大飯発電所 緊急時対策所他に係る 原子炉施設保安規定変更認可申請について

2019年12月6日
関西電力株式会社

保安規定変更の概要(2申請)

(1) 重大事故等対策に係る体制の変更(申請1)

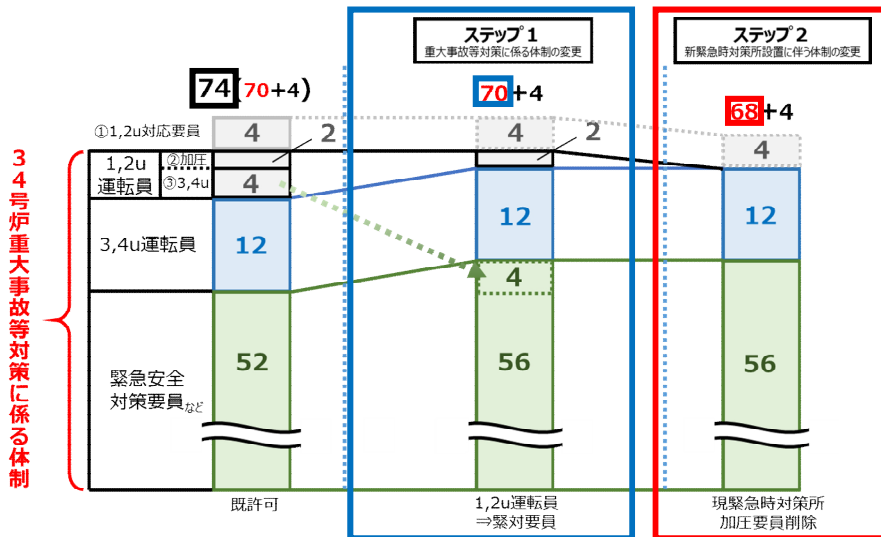
重大事故等対策に係る体制について、3,4号炉で独立した体制を構築すべく、以下のとおり重大事故等対策に係る人数を段階的に変更する。

ステップ1:
1,2号炉の運転員(3,4号炉応援要員)から緊急安全対策要員に役務を変更

ステップ2:
新緊急時対策所運用開始に伴い初期加圧要員(緊対所加圧要員)を削除

「緊急時対策所の居住性確保に関する対策」の変更

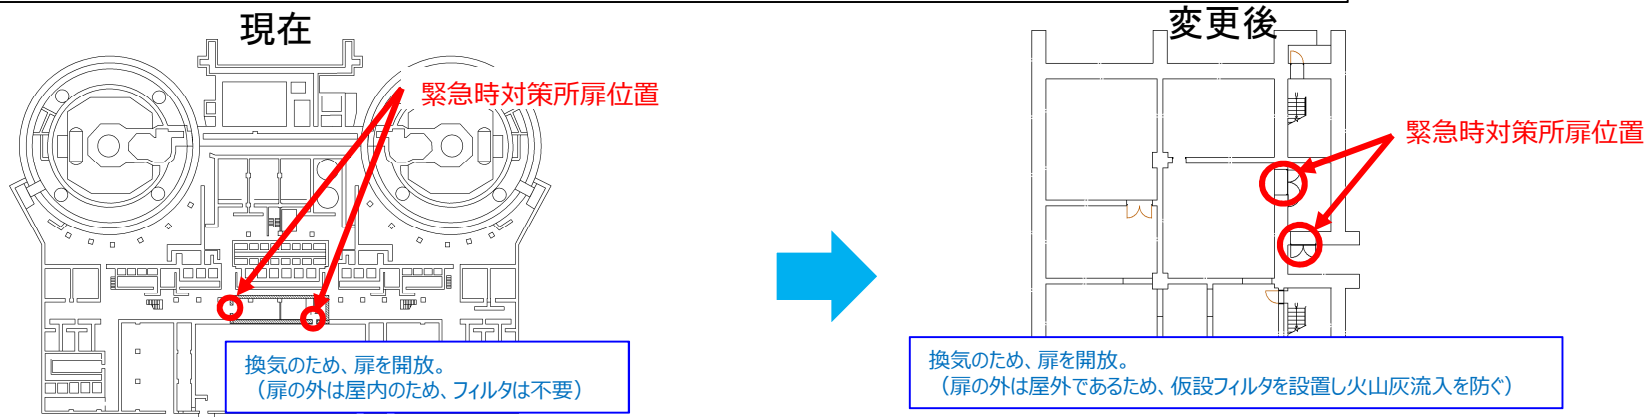
- ・現在の緊急時対策所は1, 2号炉原子炉補助建屋内に設置されているため、扉開放により居住性を確保している。
しかし、新しい緊急時対策所は屋外に設置されているため、扉開放および仮設フィルタの設置(2箇所)により居住性を確保する。
- ・それを踏まえ、保安規定添付2に記載の火山影響等発生時における緊急時対策所の居住性に関する対策を変更する。

「通信連絡設備に関する対策」の変更

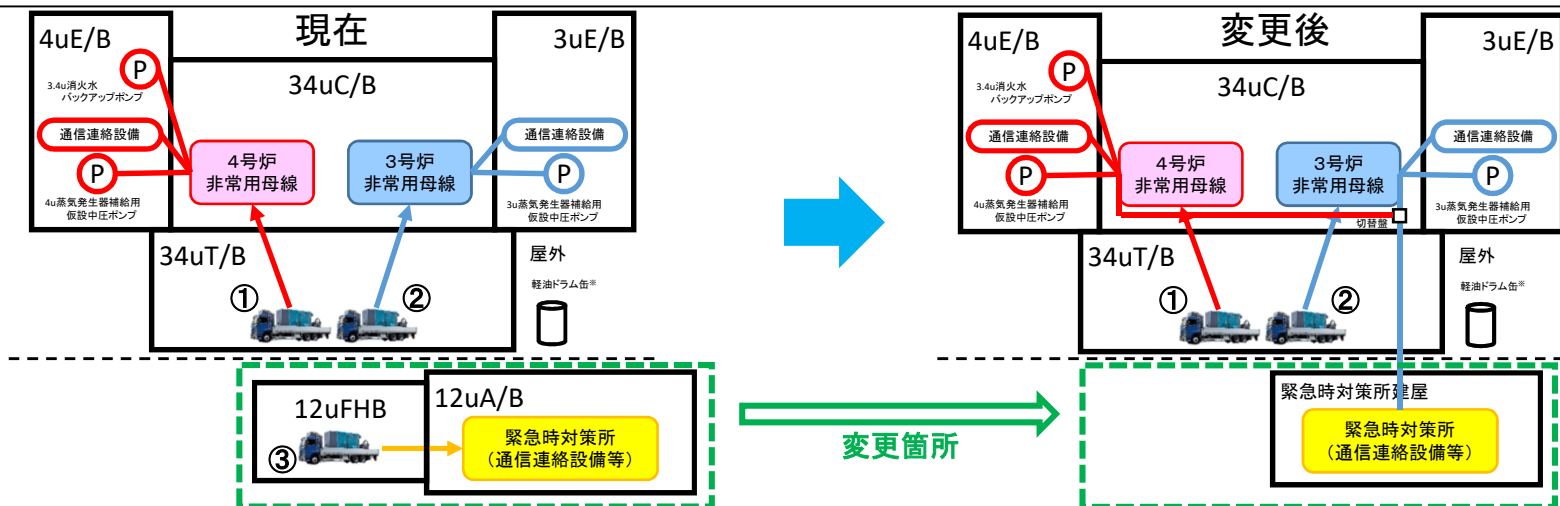
- ・現在の緊急時対策所は1, 2号炉原子炉補助建屋内に設置されているため、緊急時対策所内の通信連絡設備への電源供給用に電源車(緊急時対策所用)(DB)【下図の③】を用意している。
- しかし、新しい緊急時対策所は3(4)号炉非常用母線から電源供給可能であるため、個別に電源車(緊急時対策所用)(DB)【下図の③】を用意する必要はない。
- ・それを踏まえ、保安規定添付2に記載の火山影響等発生時における電源車(緊急時対策所用)(DB)【下図の③】に関する記載を削除する。
